**sur le projet de parc photovoltaïque au sol, au lieu-dit "Bayol",
à Varages (83) et sur la révision à objet unique n°1 du PLU liée
à ce projet (2ème avis)**

**N° MRAe
2023APPACA7/3329-3330 -
APACA8/3351**

Avis du 10 février 2023 sur le projet de parc photovoltaïque au sol, au lieu-dit "Bayol", à Varages (83) et sur la révision à objet unique n°1 du PLU liée à ce projet (2ème avis)

Figure 2: Plan de masse du projet au lieu-dit « Bayols » (source: étude d'impact)

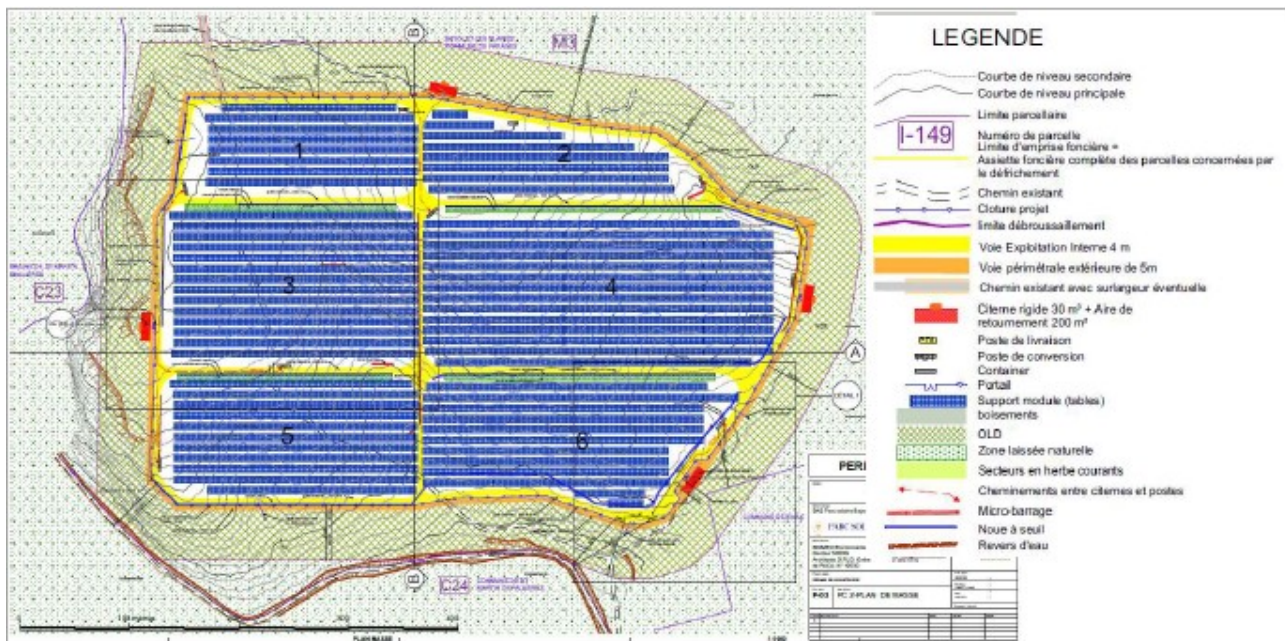
Le tracé du raccordement au poste-source n'est pas défini, ce qui ne permet pas d'étudier les impacts liés à ces opérations de raccordement, ni de proposer des mesures.

La MRAe recommande d'intégrer, dans le périmètre retenu pour l'analyse des impacts du projet, le tracé du raccordement au poste source qui fait partie intégrante du projet, et de compléter l'étude d'impact.
